Van: [redacted]
Verzonden: donderdag 21 maart 2019 15:00
Aan: [redacted]
Onderwerp: FW: aanvraag terras Vijzelstraat 37
Bijlagen: vijzelstraat 37 terrasaanvraag tek 2B.PDF; basis-bosch004_20-3-2019_10-04-51.pdf

opdrachtgever	:	regular jack	get.	:	rdv
werk	:	vijzelstraat 37, amsterdam	afm.	:	A4
onderwerp	:	nieuwe toestand – terras	schaal	:	1:100
datum	:	06–03–2019	werk nr.:

2B

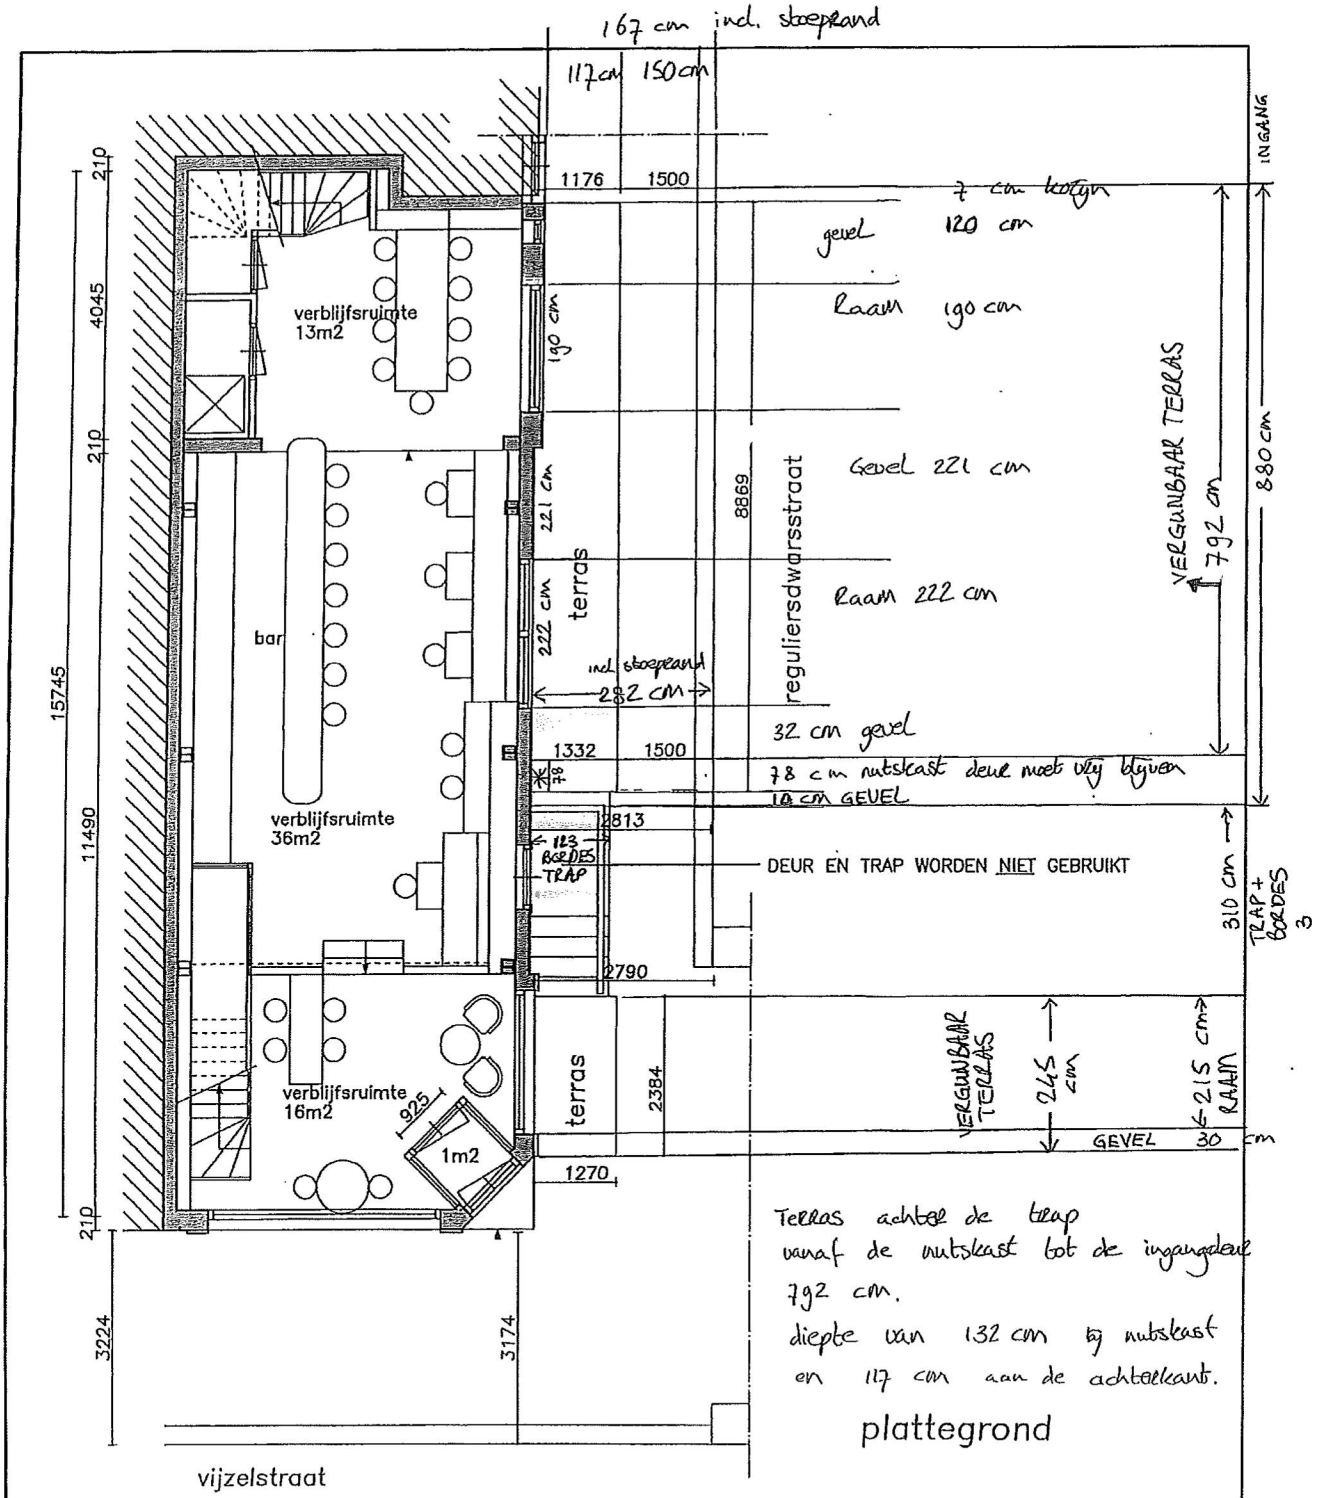
De afmetingen van de aanvraag kloppen niet helemaal.
Ik heb de afmetingen ingetekend in de aanvraag, zie bijlage.

Volgens het huidige beleid zou het volgende passen:
Achter de trap:
792 cm x 132 – 117 cm
De stoepbreedte loopt smaller toe maar, dat klopt ook met de aanvraag.
Er zit een nutskast naast de trap die open moet kunnen dus, voor de kast kan geen terras.

Ik heb de afmetingen ingetekend in de aanvraag.
Achter de trap:
Past een terras van 792 cm x 132 – 117 cm
De stoepbreedte loopt smaller toe maar, dat klopt ook met de aanvraag.
Er zit een nutskast die open moet kunnen dus, voor de kast kan geen terras.
Het terrasmeubulair stond uit en dat zag er goed uit afmetingen lieten 150 cm doorloop over.
De nutskast werd ook vrij gelaten.
Op het bordes van de trap stond ook terras.

Terras voor de trap:
Vanaf de trap tot de hoek / ingang 245 cm dus, 2384 volgens aanvraag akkoord.
Breedte 127 cm akkoord.

Ik heb nog eens naar de afmetingen gekeken en hun aanvraag is nét voorbij het muurtje. Hierdoor is de loopbreedte wel 1,50 meter geworden, maar inclusief de band en dat willen we eigenlijk niet. We willen 1,50 breed zonder de band meegerekend. Ik denk dat het daarom toch beter is dat ik dit stukje opnieuw ter plekke ga metingen, want ik denk alsnog dat ze vóór het muurtje moeten blijven en niet eroverheen.

Conclusie:
Ik ben geen voorstander hier terras te vergunnen zoals aangevraagd gezien de huidige situatie zoals boven beschreven; verkeersituatie, drukke en krappe locatie.

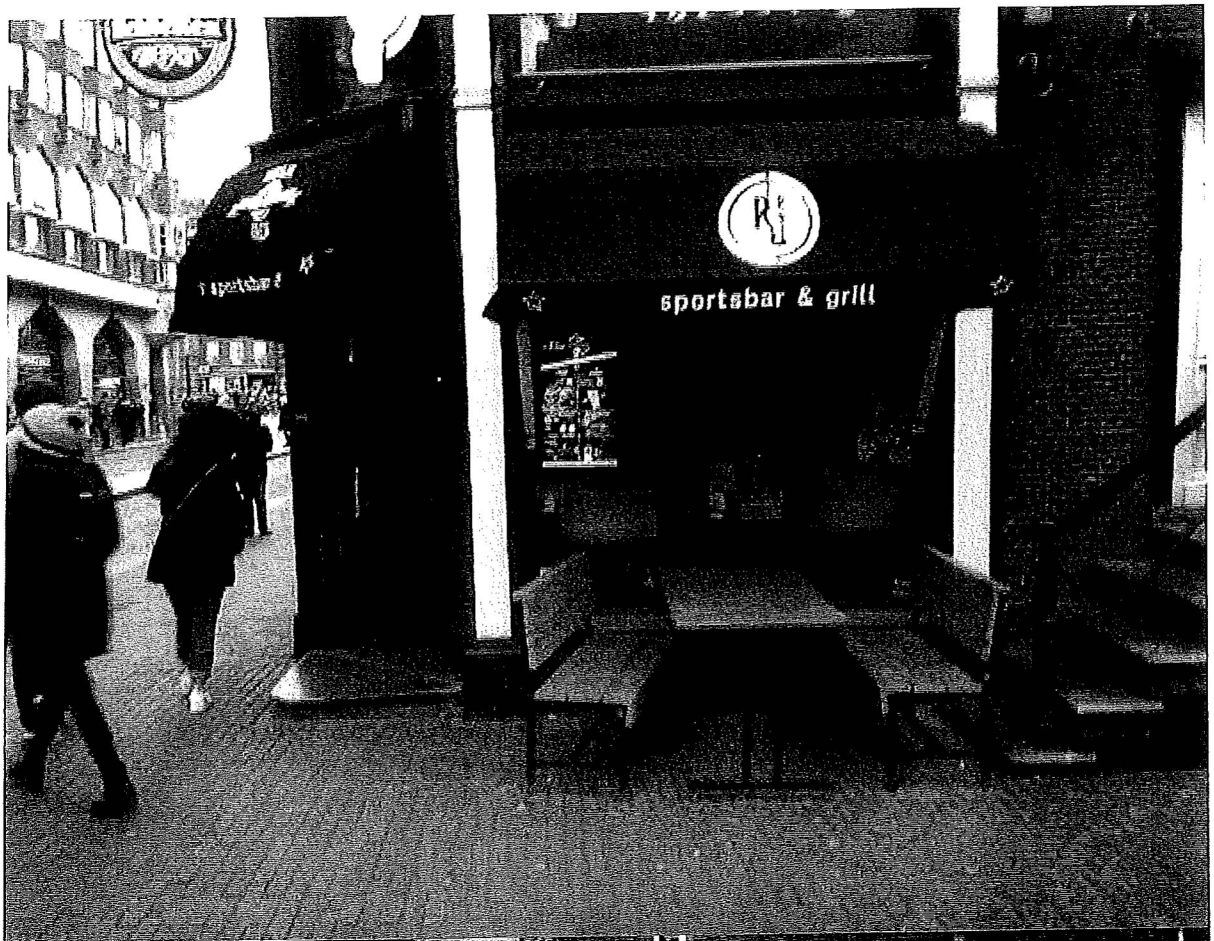
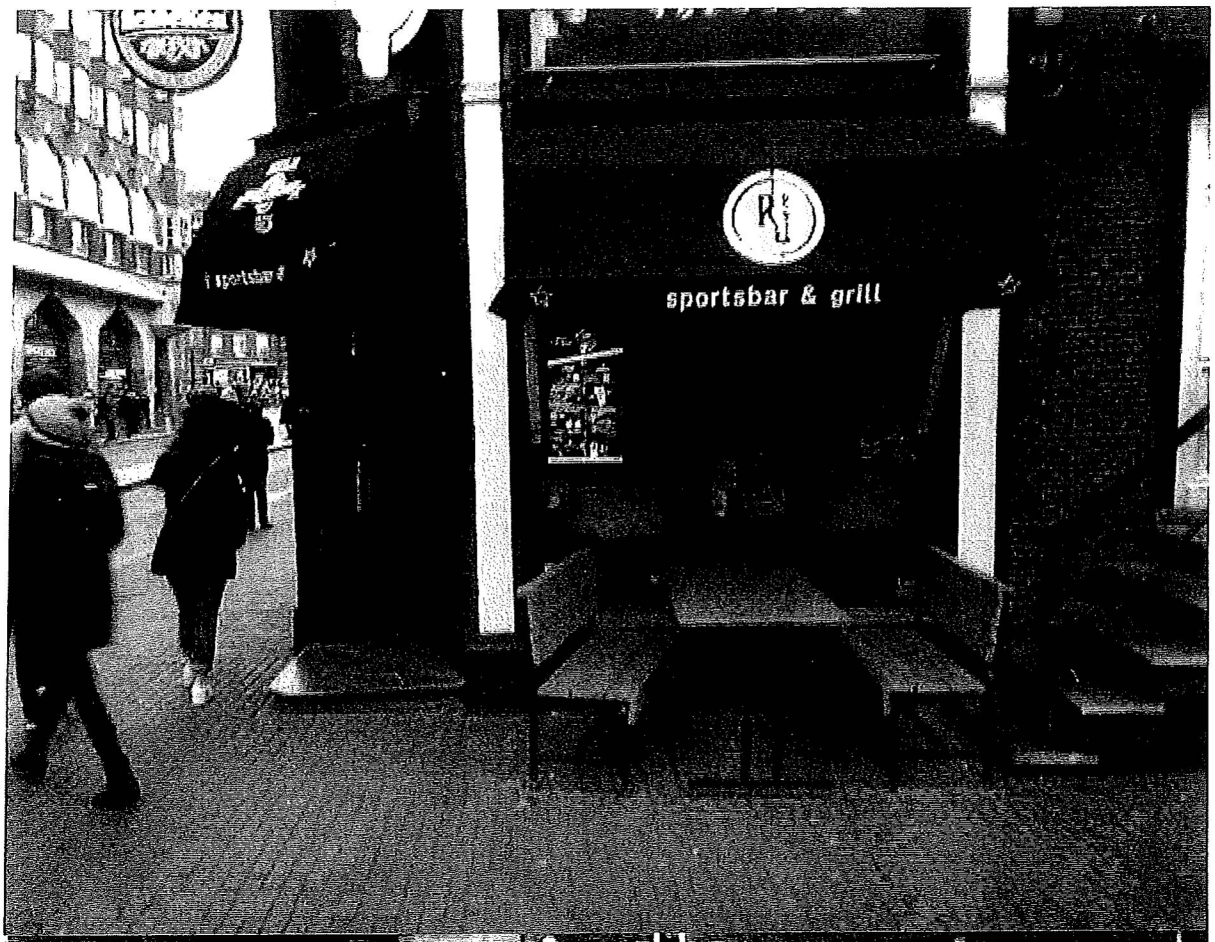
Het terras meubilair stond uit bijna volgens de vergunning-aanvraag.
Met uitzondering van de nutskast want, die werd vrij gelaten.
En het terras liep niet helemaal door tot aan de toegang naar het naastgelegen pand in de Reguliersdwarsstraat.
Op het bordes van de trap stond ook terras, daar is geen toezicht op; dit is ook niet aangevraagd.
Zie de mail met foto's van 19-4.

Hier alvast de foto's van mijn constatering dat het terras staat zoals aangevraagd.
Foto's zijn genomen dinsdagmiddag 19-4.
Mail advies volgt.

erras
8869
sdwarsstraat

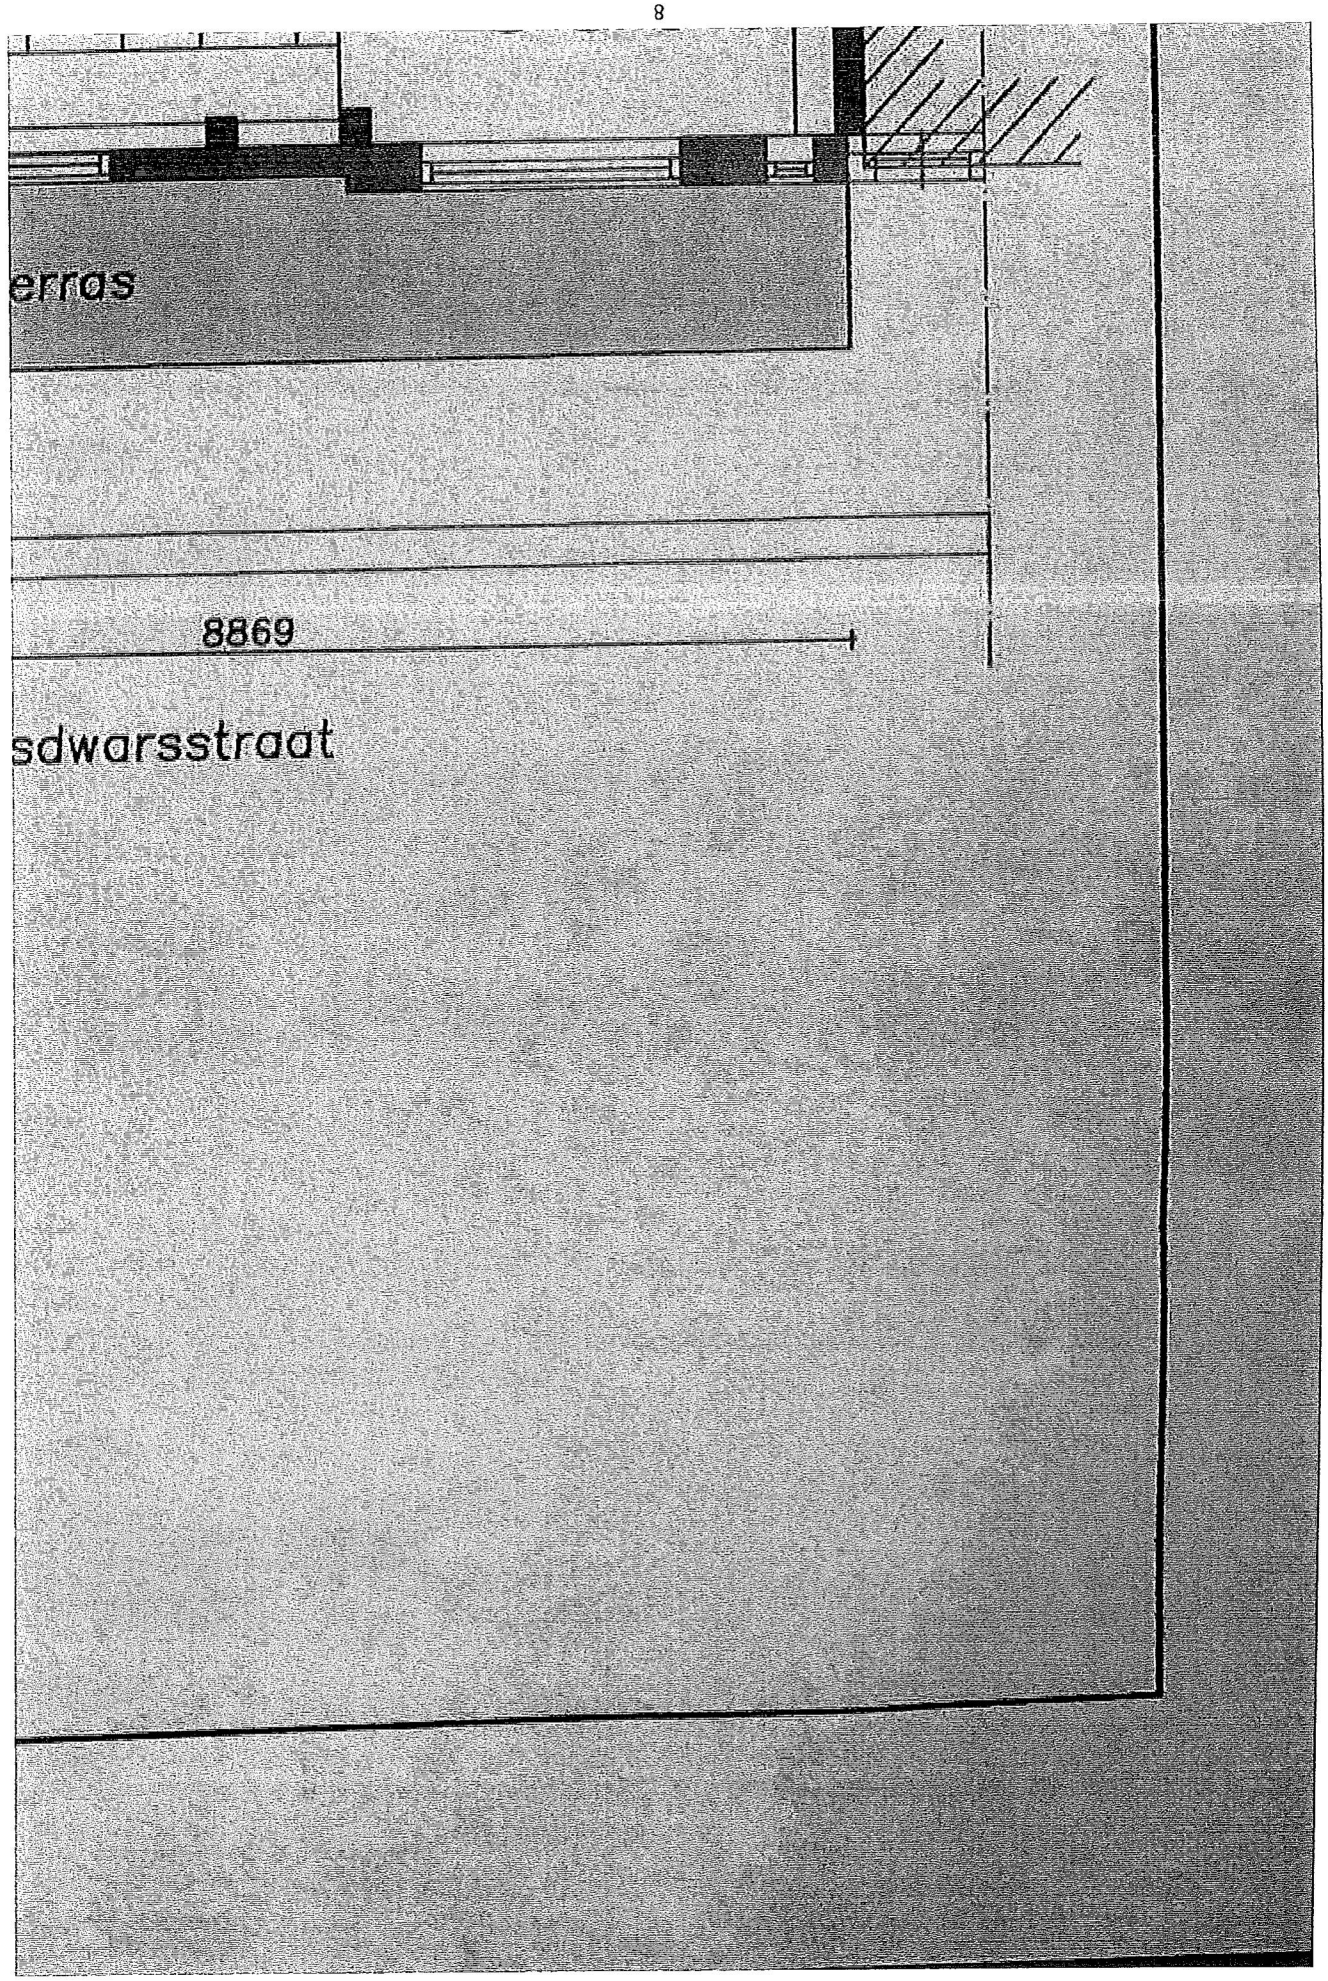
De afmetingen van het aangevraagde terras zijn 1,33 m diep en 8,86 m breed aan de gevel van het horecabedrijf, aan de zijde van de Reguliersdwarsstraat. Zie tekening hieronder. De tekening van het bestaande terras heb ik volledigheidshalve bijgevoegd.
